**AVIS RELATIF À LA PROTECTION
CONTRE LES EVENTUELS EFFETS NOCIFS ET NUISANCES
PROVOQUÉS PAR LES RAYONNEMENTS NON IONISANTS
GÉNÉRÉS PAR DES ANTENNES ÉMETTRICES STATIONNAIRES**

Commune : DINANT - Exploitant : CITYMESH

Référence exploitant : NR06818_A

Rapport n° 2853 / 2024

Figure 1 : Vue en plan des lieux de séjour et des points de contrôle

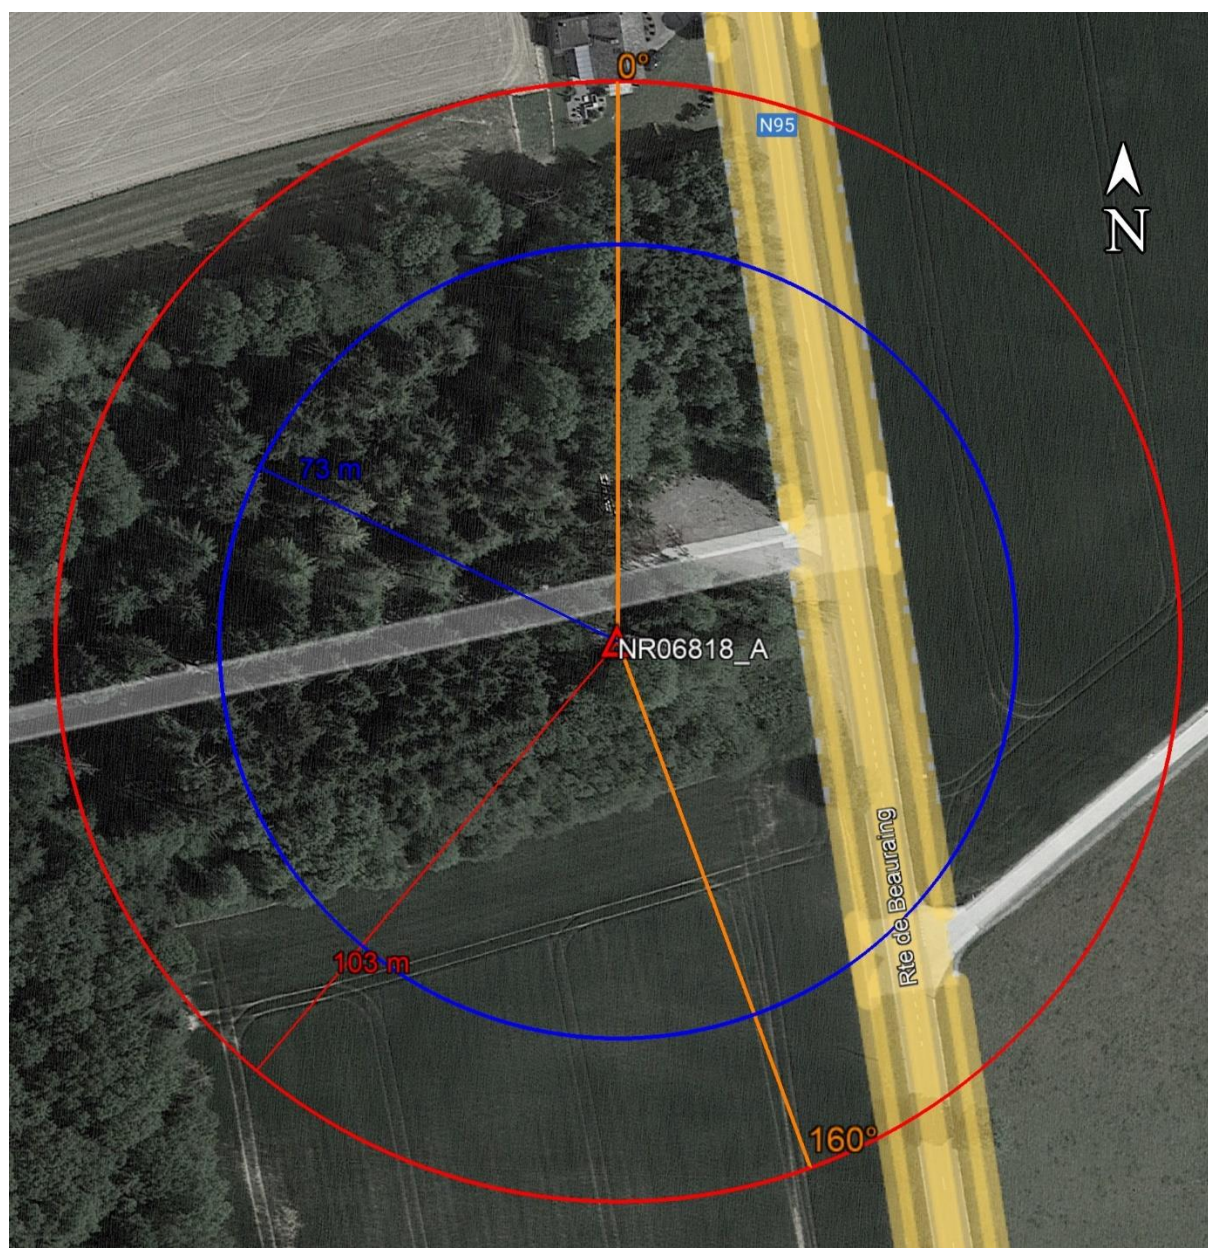
En ce qui concerne les antennes de l'installation mentionnées dans le tableau 1, la distance maximale à laquelle la limite pourrait être atteinte, à l'extérieur, est égale à 102,4 m. S'il n'y a pas de LS à une distance inférieure, les antennes respectent forcément la limite d'immission.

Dans le cas des LS situés à l'intérieur des bâtiments, une atténuation d'obstacle est prise en compte et il en résulte que la distance maximale à laquelle la limite pourrait être atteinte se réduit à 72,5 m.

Figure 2 : Vue en plan des installations d'antennes dans un rayon de 300 mètres autour de l'installation faisant l'objet de la demande d'avis

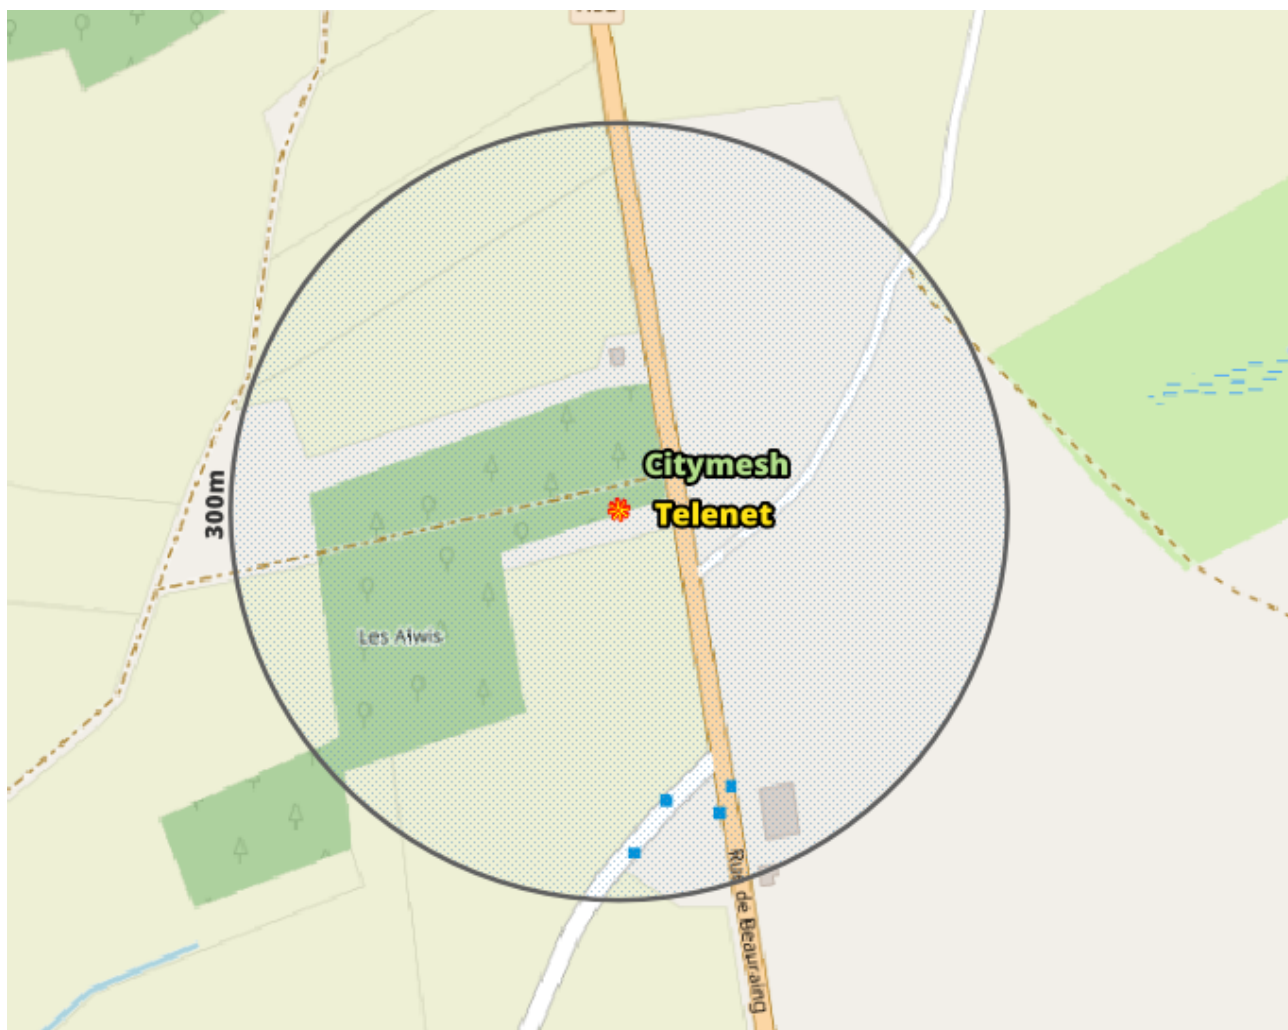
- il y a au plus 4 installations d'antennes émettrices stationnaires présentes dans la zone d'évaluation de 300 mètres de rayon représentée dans la figure 2, y inclus l'installation référencée dans le paragraphe 2 : la limite cumulative définie à l'article 4, §2 du décret est nécessairement respectée dans les lieux de séjour à l'intérieur de la zone d'évaluation de 300 mètres de rayon ;

- b) il y a exactement 5 installations d'antennes émettrices stationnaires présentes dans la zone d'évaluation de 300 mètres de rayon représentée dans la figure 2, y inclus l'installation référencée dans le paragraphe 2 et il existe, pour 3 ou 4 de ces installations, un avis attestant le respect de la limite abrogée de 3 V/m : la limite cumulative définie à l'article 4, §2 du décret est nécessairement respectée dans les lieux de séjour à l'intérieur de la zone d'évaluation de 300 mètres de rayon ;

- c) dans tous les autres cas, il a été vérifié que la limite cumulative définie à l'article 4, §2 du décret n'est pas dépassée dans les lieux de séjour sur base du nombre d'installations localisées dans la zone d'évaluation de 300 mètres de rayon représentée dans la figure 2, de leur localisation ainsi que des données inscrites dans la figure 1 et au paragraphe 4 du présent avis et dans les avis attestant le respect de la limite par installation ou de la limite abrogée de 3 V/m relatifs aux autres installations reprises dans la figure 2.

Compte tenu des considérations ci-dessus, il apparaît que l'intensité du rayonnement électromagnétique généré, dans les lieux de séjour situés dans un rayon de 300 mètres autour de l'installation référencée dans le paragraphe 2, par l'ensemble des antennes émettrices stationnaires de l'ensemble des exploitants du même site d'antennes émettrices stationnaires respecte la limite fixée à l'article 4, § 2 du décret.
